Název a číslo stavby: **Tramvaj Plotní - soubor staveb - etapa 2-4**

Věc: Vyjádření k předložené ZBV č. 3/44.3 – SO 100.10.2-2/1 – Nové oplocení, vč. demolice stávajícího

| Název a evidenční číslo Stavby:<br><b>Tramvaj Plotní - soubor staveb - etapa 2-4</b><br>Název stavebního objektu/provozního souboru (SO/PS):<br><b>Nové oplocení, vč. demolicce stávajícího</b> | Číslo SO/PS /<br>/ číslo Změny SO/PS:<br><b>SO 100.10.2-2/1</b> | Číslo ZBV:<br><b>3/44.3</b> |

SITUACE OPLOCENÍ  
příloha č. 11

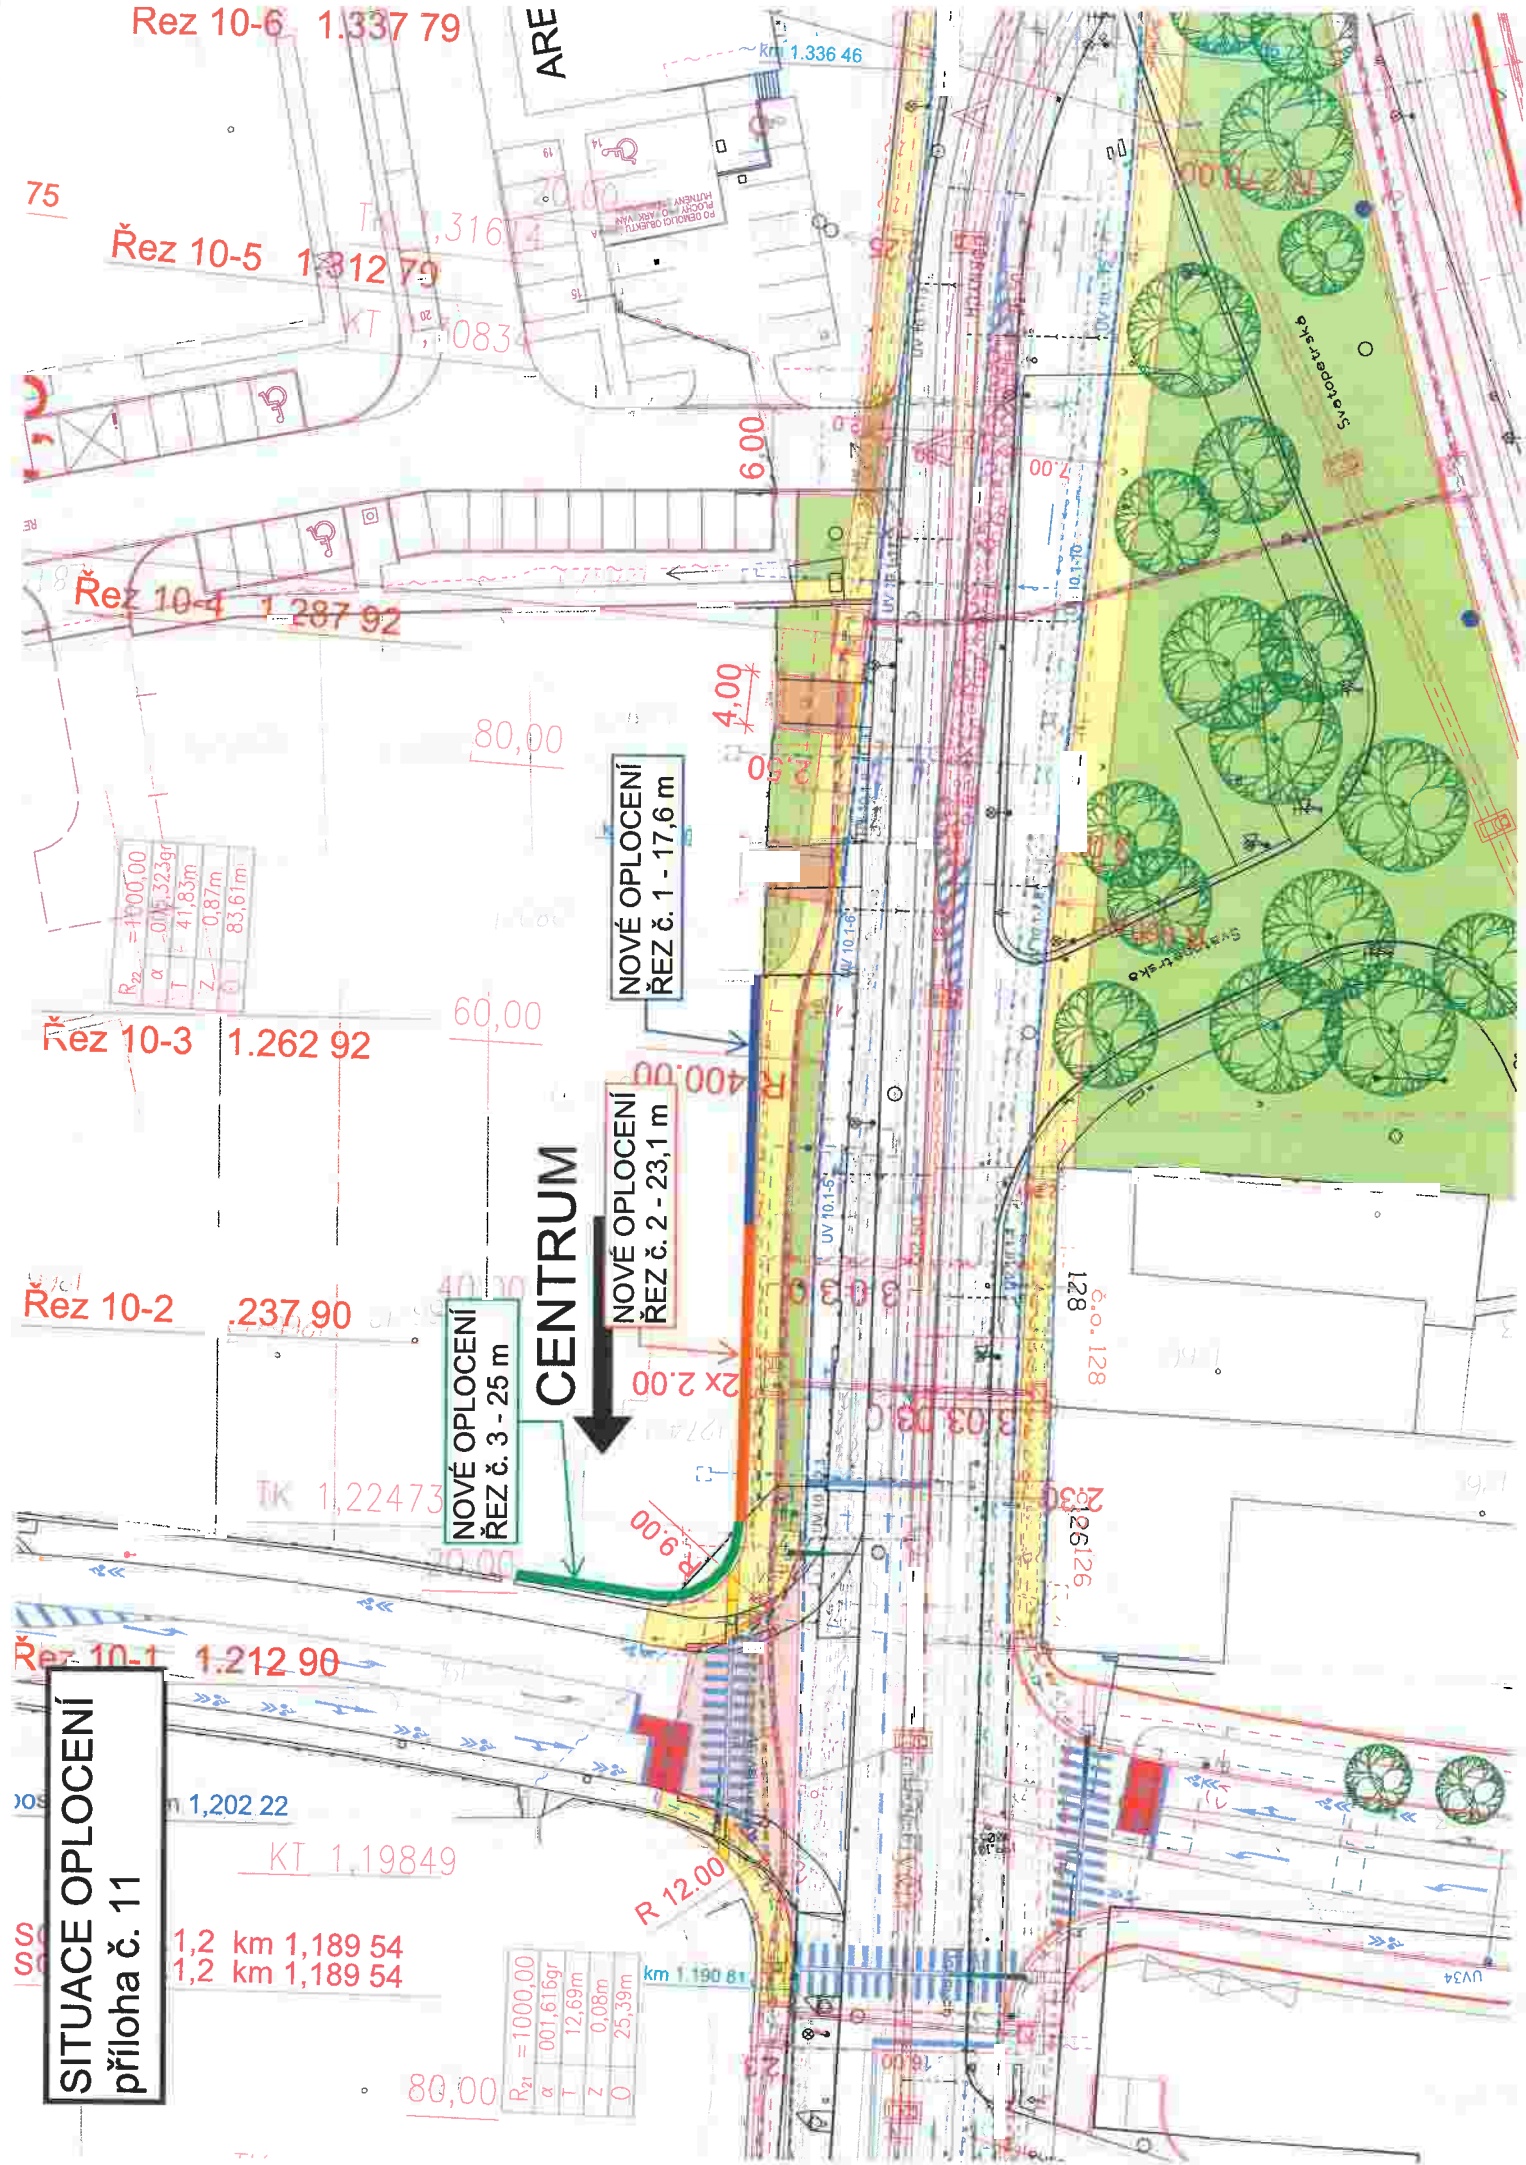
Tato ZBV řeší změnu oplocení ve stavebním objektu SO 100.10.2-2, které nemohlo být provedeno dle zadávací projektové dokumentace protože, byl patrný výškový rozdíl mezi areálem autobazaru a půjčovnou vozíků, tzn. v místě, kde mělo být původní oplocení vybudováno. Jelikož bylo předpokládáno při projekčních pracích zadávací dokumentace stavby, že výšková úroveň zpevněných ploch areálu autobazaru bude obdobná jako v okolí původní zpevněné plochy (vjezdy na pozemky a vstupy do budov) bylo oplocení navrženo na jednotnou výškovou úroveň.

Ve skutečnosti bylo nutné oplocení přizpůsobit rozdílným výškovým úrovním, a to díky změněnému založení z původních prefabrikovaných patek na:

ŘEZ č. 1: založení na základových pasech: 0,6 x 0,9 m; dorovnání výškové úrovně tvárnicemi ze ztraceného bednění výšky 0,6 m; pletivo výšky 1,8 m; v délce 17,6 m.

ŘEZ č. 2: založení na základových pasech: 0,6 x 0,9 m; dorovnání výškové úrovně tvárnicemi ze ztraceného bednění výšky 0,4 m; podhrabové desky; pletivo výšky 1,8 m; v délce 23,1 m.

ŘEZ č. 3: založení sloupků do betonových patek; podhrabové desky; pletivo výšky 1,8 m; v délce 25 m.
